Vår ref.
16/04196-20

Vår dato:
05.10.2021

Karmøy kommune - Reguleringsplaner - Høring - Ny landfallstunnel Statpipe Kalstø - Gbnr 77/15 mfl. - Detaljreguleringsplan 4089 - Innsigelse fra Avinor

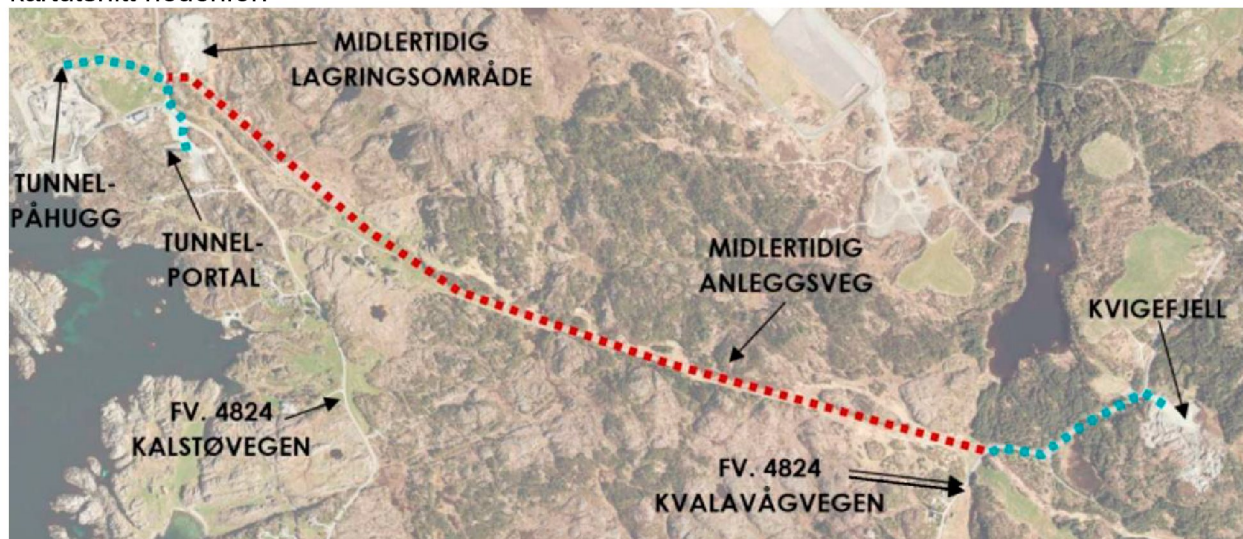
Den delen av planområdet som er satt av til energianlegg, ligger på sørsiden av Haugesund lufthavn, i en avstand av ca. 750 – 1420 meter fra rullebanens senterlinje.

Det er opplyst at planområdet er på ca. 1498,2 daa, der 1124,6 daa er LNF og 337,3 daa er energianlegg.

Anleggsvei i Revadalen:

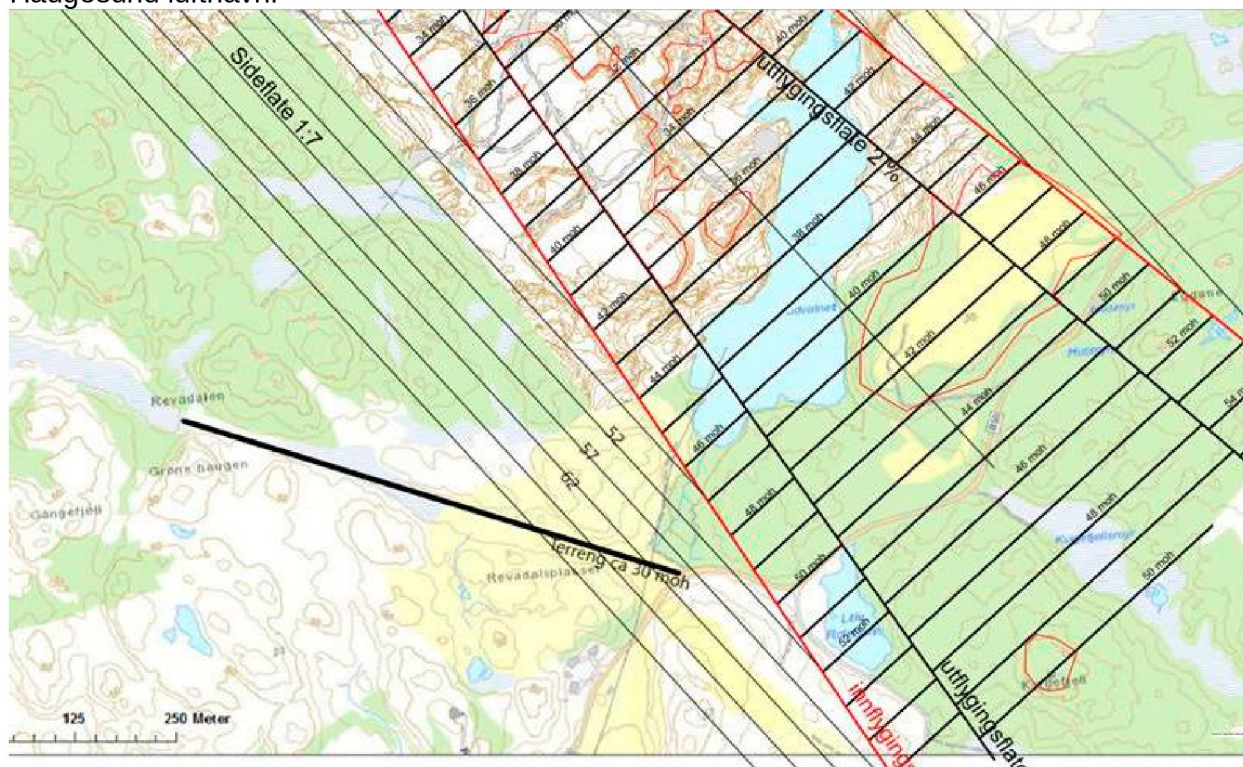
Terrenget i Revadalen er på det høyeste ca. 40 moh (ved Grønehaugen). Revadalen heller nedover i begge retninger fra topp-punktet. På nordsiden, mot flyplassen er det terreng som er ca. 30 meter høyere enn Revadalen.

I Revadalspasset lengst i øst er terrenghøyden ca. 30 moh. Sideflaten i samme området er her stigende fra 57 moh til 71 moh. Anleggsområdet i Revadalen ligger ca. 30 – 50 meter lavere enn horisontalflaten (kote 71 moh).

Med bakgrunn i overnevnte vurderinger anser Avinor at de planlagte anleggsarbeidene med tilhørende konstruksjoner, ikke vil komme i konflikt med høyderestriksjonsflater/hinderflater i restriksjonsplanen for lufthavnen. Det samme gjelder for kranbruken innenfor planområdet. Følgelig kan anleggsmaskiner og kraner operere uavhengig av flytrafikk til og fra Haugesund lufthavn. Det vil ikke være nødvendig med risikoanalyse for de planlagte anleggsarbeidene, herunder kranbruk.
